(1) 建築計画について、次の①～③の要点等を具体的に記述する。なお、要求図面では表せない部分についても記述する。

(2) 構造計画について、次の①及び②の要点等を具体的に記述する。なお、要求図面では表せない部分についても記述する。

(ア) 1階平面図 1/200

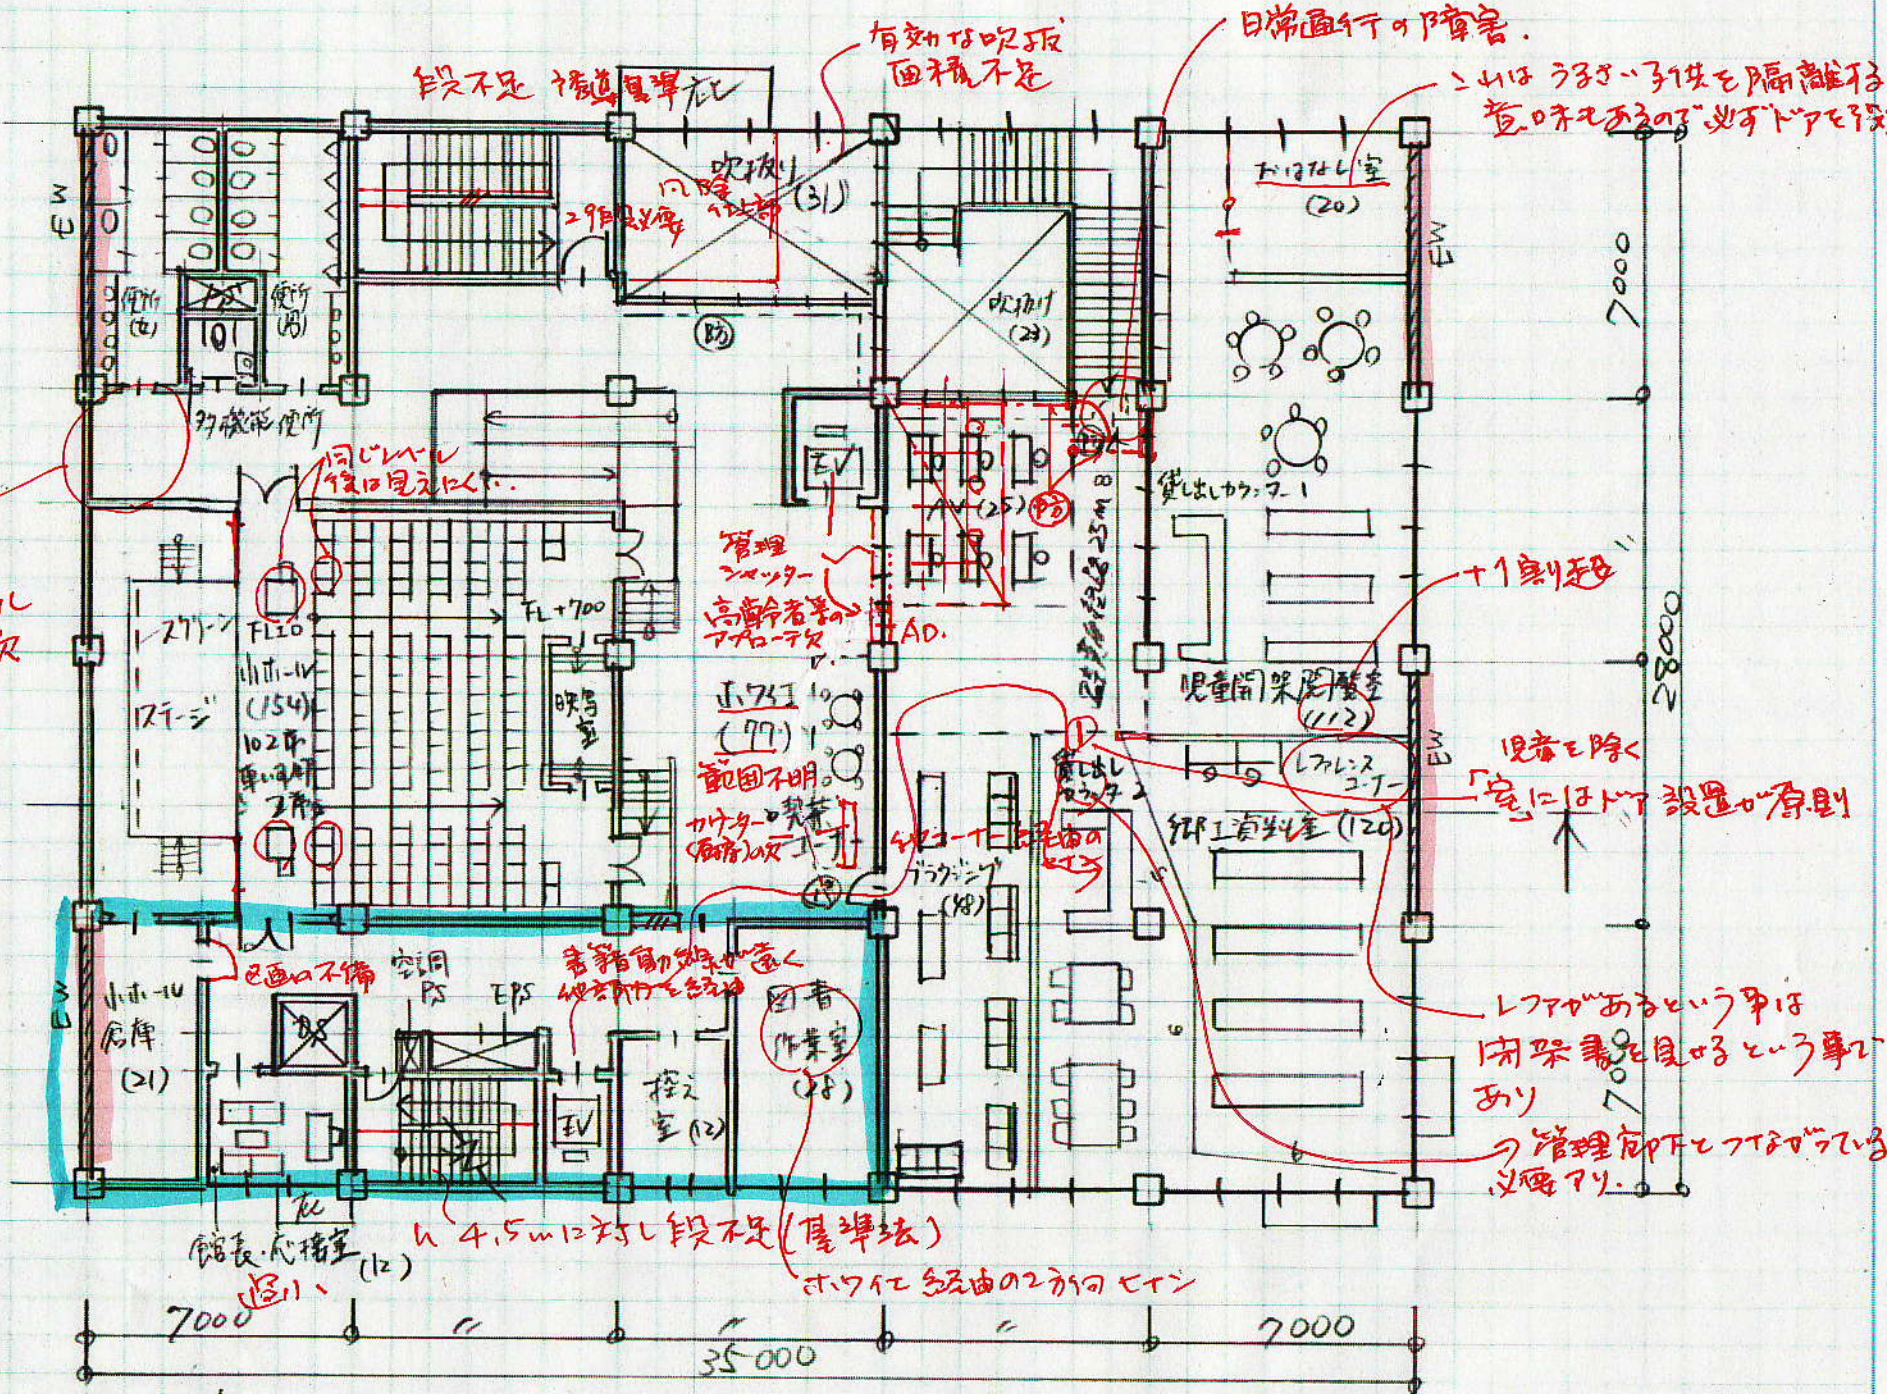
車と徒歩の交通音あり

肯定的：公園に匹敵する並木を意図して西配置の植栽
 否定的：集合住宅
 日照の太陽入射角

不足

併用構造種別を採用した理由欠

LT=断面とした。
